Mazowiecki Zarząd Dróg Wojewódzkich w Warszawie

dotyczy: realizacji umowy nr 295/W/I/2008 z dnia 30.06.2008 r. (projekt rozbudowy drogi wojewódzkiej nr 801 relacji Warszawa – Karczew – Wilga – Maciejowice – granica województwa mazowieckiego, na odcinku: od km 44+853 do km 84+085 na terenie gmin Wilga, Maciejowice, powiatu garwolińskiego, województwa mazowieckiego).

Mazowiecki Zarząd Dróg Wojewódzkich w Warszawie, w załączeniu przekazuje kopie pisma, wraz z załącznikami, z Urzędu Gminy w Maciejowicach znak RI 7040/801-4/2010 z dnia 09.03.2010r. z prośbą o opinię w sprawie przesłanej propozycji dotyczącej zmiany przebiegu sieci wodociągowej na działce NR 743/2 w m. Oblin w stosunku do przebiegu drogi wojewódzkiej 801.

RI 7040/801-4/2010

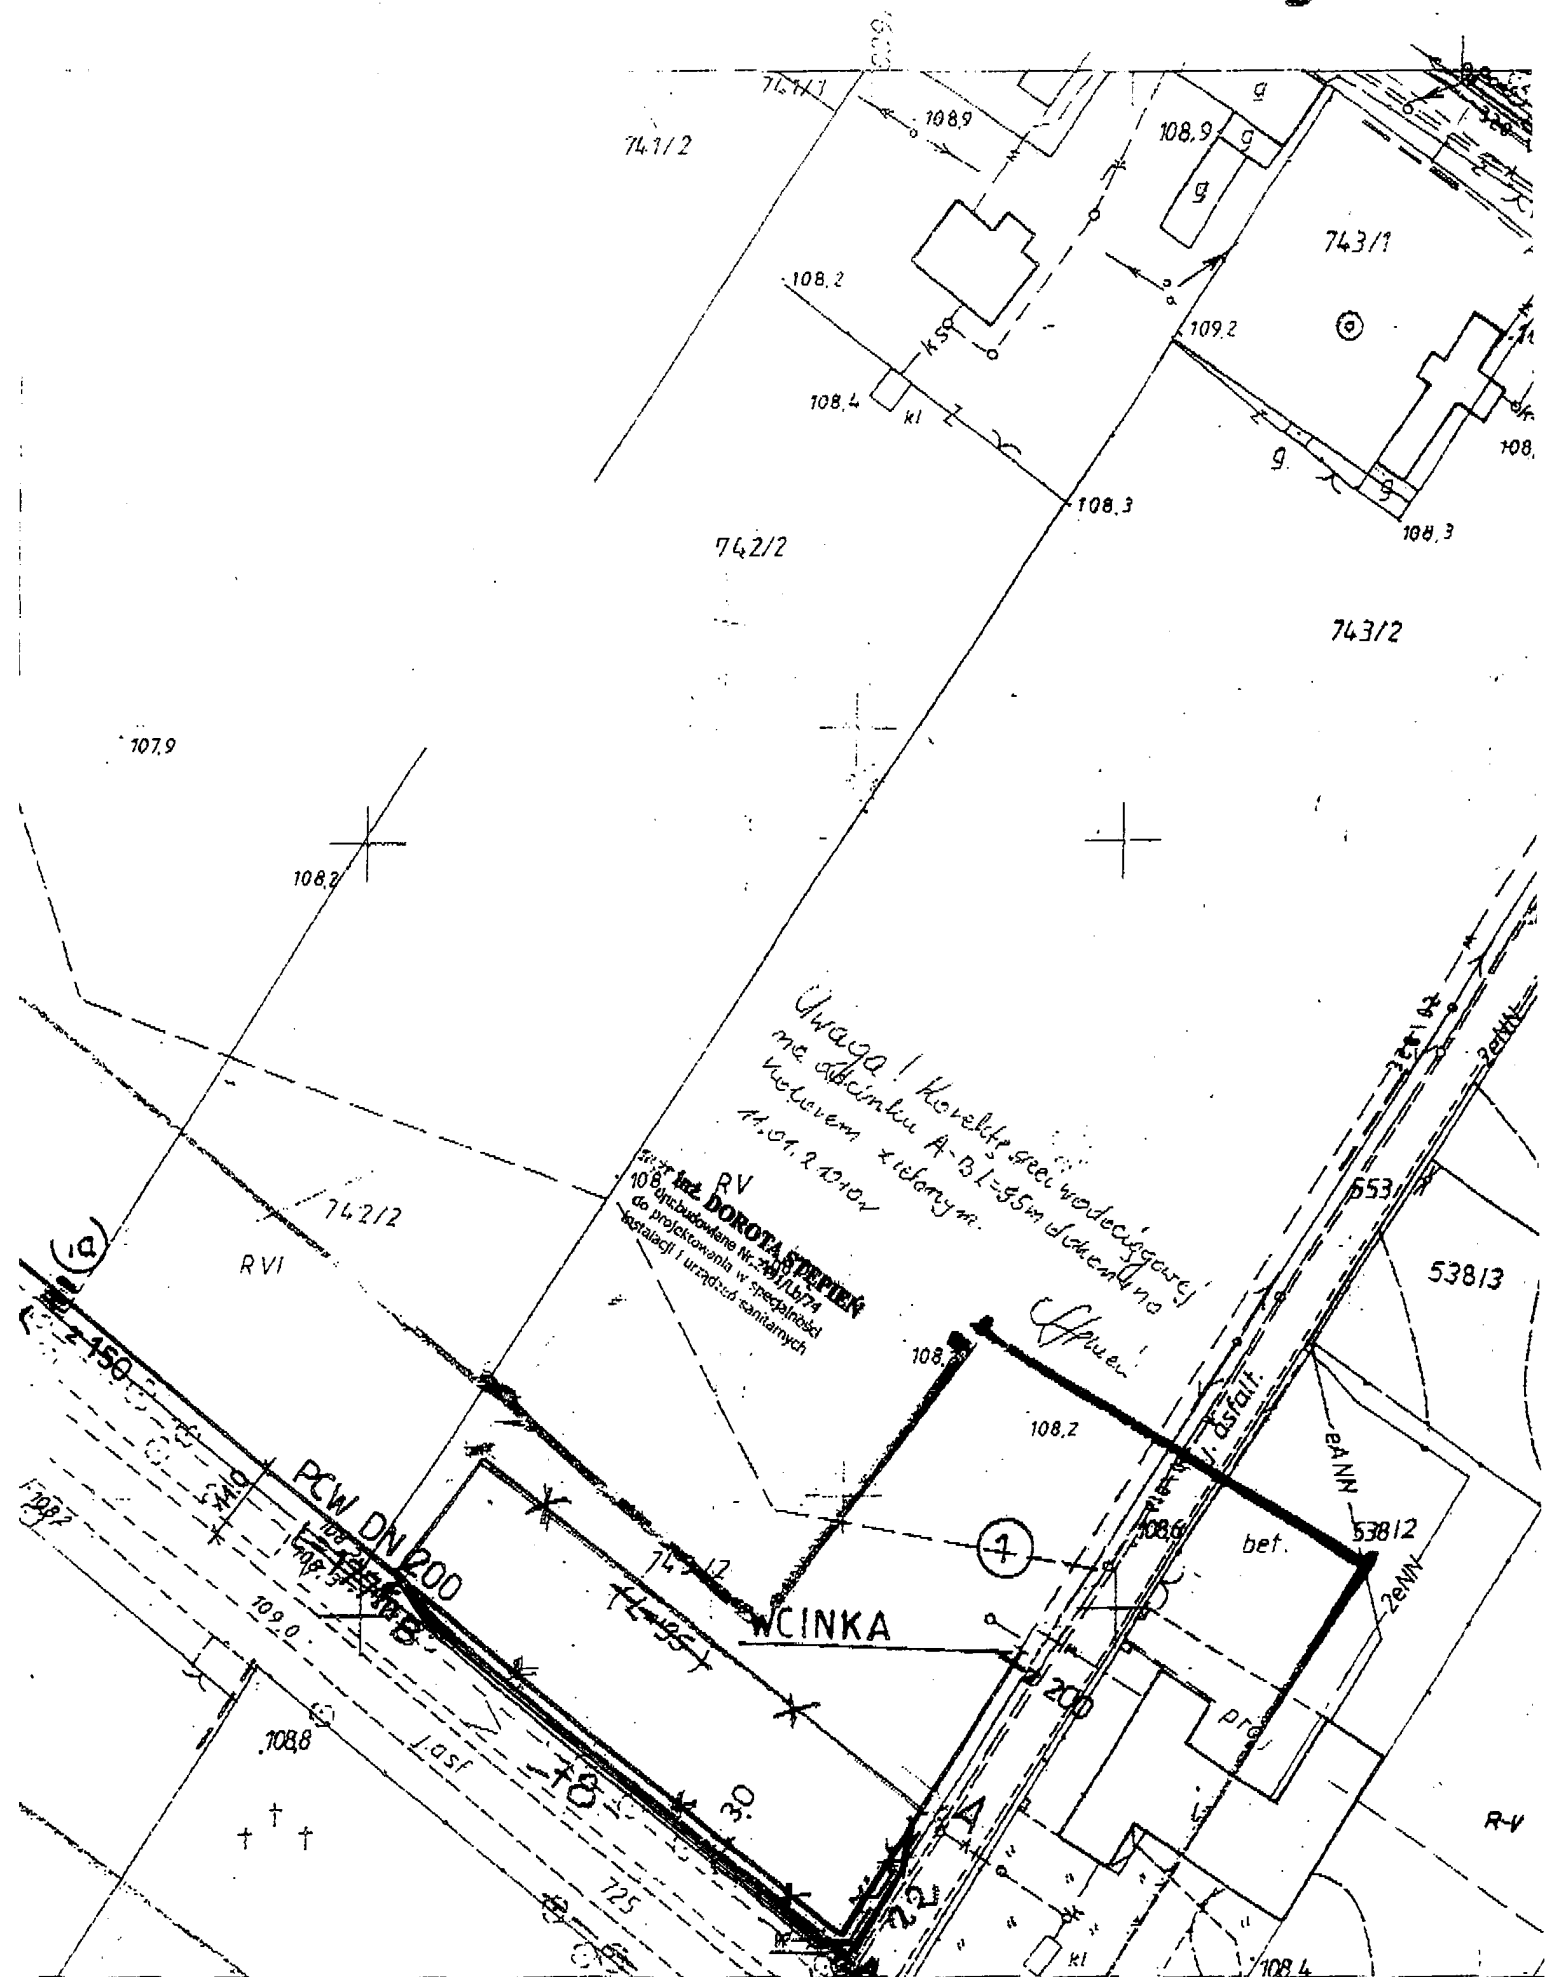
W nawiązaniu do uzgodnień na spotkaniu Rady Technicznej w dniu 24.02.2010r. oraz przesłanego meila w dniu 3 marca b.r. przedstawiającego zamienny projekt i prowadzonych rozmów telefonicznych w trakcie których otrzymaliśmy zgodę na w/w lokalizację, Wójt Gminy Maciejowice przesyła w załączeniu ustaloną propozycję dotyczącą zmiany przebiegu sieci wodociągowej na działce Nr 743/2 w m. Oblin w stosunku do projektu przebudowy drogi Nr 801.

Zmiana polega na zbliżeniu zaprojektowanej sieci wodociągowej (na którą gmina posiada pozwolenie na budowę) bezpośrednio do granic pasa drogowego z uwagi na projektowany zbiornik na wody opadowe na działce 743/2 przez Biuro Projektowe SLY PROJEKT. Proszę o potwierdzenie na piśmie braku kolizji przebiegu sieci wodociągowej w m. Oblin

Uwaga! Nowe miejsce wodociągowej na obiekcie A-BI-85m od składowiska. Wskazane zielonym.

Po otrzymaniu w/w pisma Gmina Maciejowice niezwłocznie złoży powyższą zmianę w Starostwie Powiatowym w Garwolinie celem uzgodnienia i zmiany pozwolenia na budowę sieci wodociągowej co jednocześnie zlikwiduje kolizję między siecią wodociagową a projektowanym zbiornikiem.
